令和 7 年 6 月 2 0 日
運 輸 安 全 委 員 会

東京都交通局日暮里・舎人ライナー列車脱線事故に係る勧告に基づき
講ずべき措置について（実施計画）

「東京都交通局日暮里・舎人ライナー舎人公園駅構内において発生した
鉄道事故に係る勧告について」に対する「講ずべき措置に関する実施計
画書」について

図1：ダンパー設置イメージ

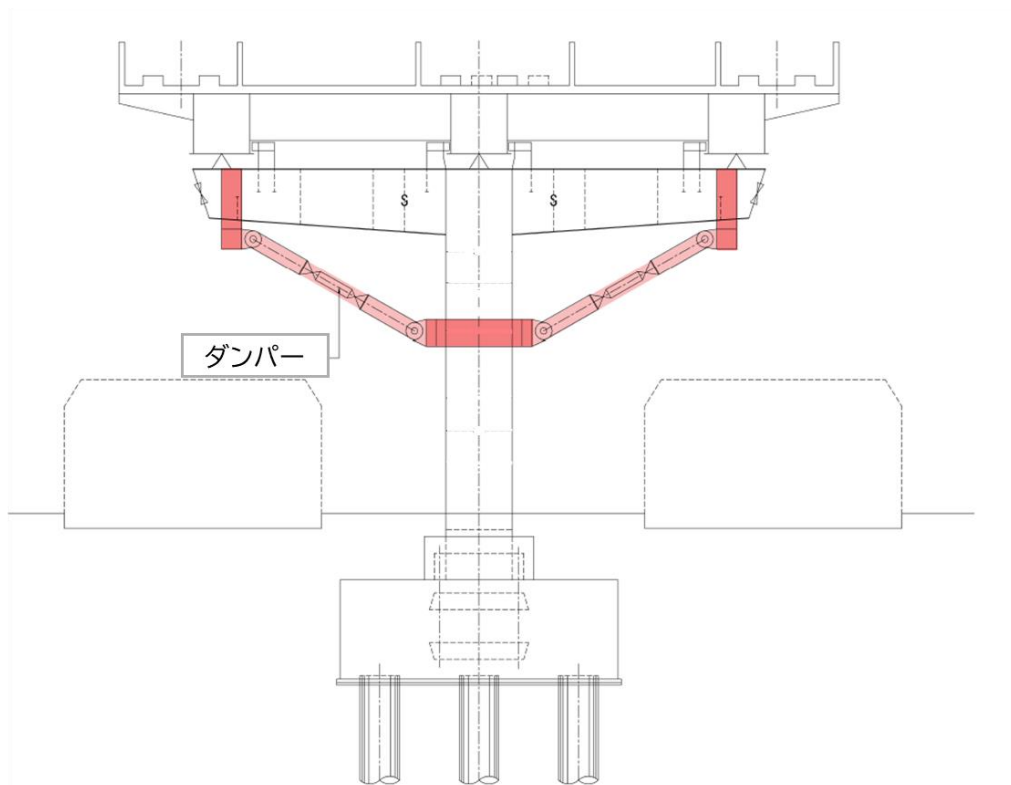
貴局は、事故現場付近の施設に、地震動の影響により列車の案内輪や分岐輪が案内軌条に乗り上げないようにするための対策を講ずること。

事故現場付近は、周辺に比べ地盤が揺れやすいこと、また、事故現場付近の構造物と車両の固有振動数がほぼ一致したことに加え、構造物の回転挙動が車両のローリングを助長したことが主な要因と分析されています。

- （１）地震動による構造物の回転変位と進路直交方向変位を低減するため、柱と梁の間にダンパーを設置します。ダンパーの仕様、設置位置については、外部専門機関等による検討・設計を実施し、事故現場付近の 5 本の柱に、図 1 及び図 2 のとおり施工します。今後、必要な法定手続きを実施して工事に着手し、令和 10 年度中の対策完了を見込んでいます。

図 3：固定案内板設置イメージ

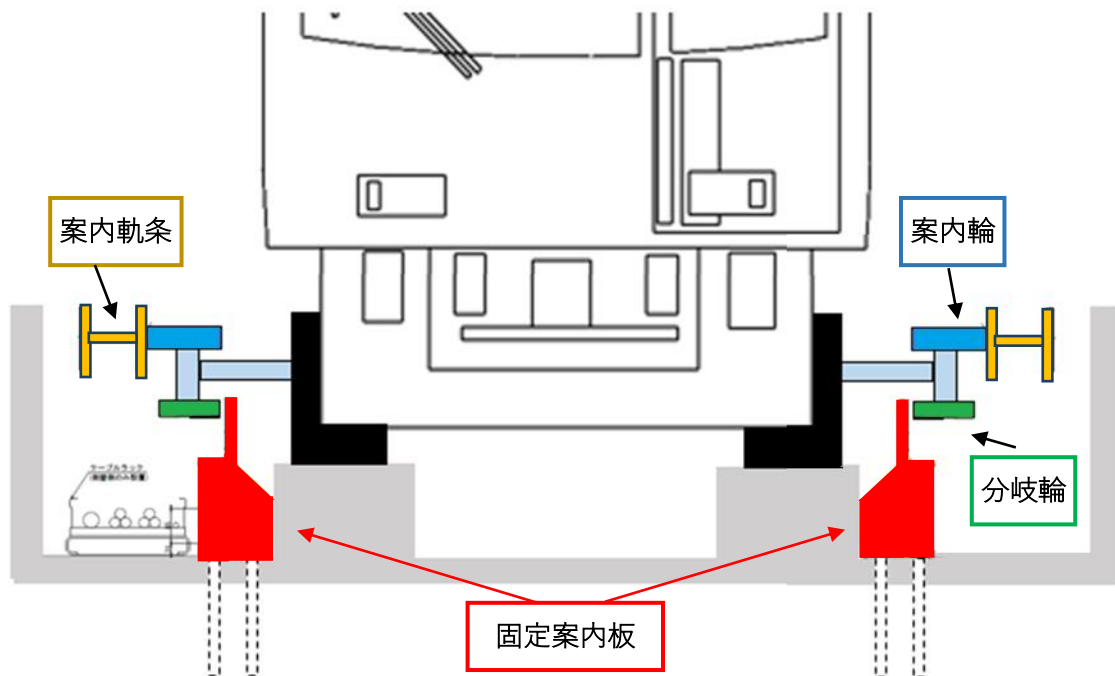
本事故は、令和３年 10 月 7 日 22 時 41 分ごろに発生した千葉県北西部を震源とする地震動により列車がロール方向に大きく揺すられ、1 両目前台車の右側分岐輪が案内軌条に乗り上げ、案内軌条が脱落しました。その影響で、同台車は走行路の右寄りを走行したため、その先の走行路左側に設置された固定案内板の外側に同台車の左側分岐輪が逸脱し、脱線したものと考えられます。

- (2) 地震動により車両が大きく揺すられ、分岐輪の片側が案内軌条より上方に浮き上がっても、車両が走行路から逸脱することを防止する対策として、図3及び図4のとおり、新たに分岐輪の水平移動を拘束するための固定案内板を事故現場付近の走行路に追加設置します。これにより着地している側の案内輪と分岐輪を案内軌条と固定案内板で挟むように拘束し、進行方向を維持します。今後、必要な法定手続きを経て工事に着手し、令和8年度中の対策完了を見込んでいます。
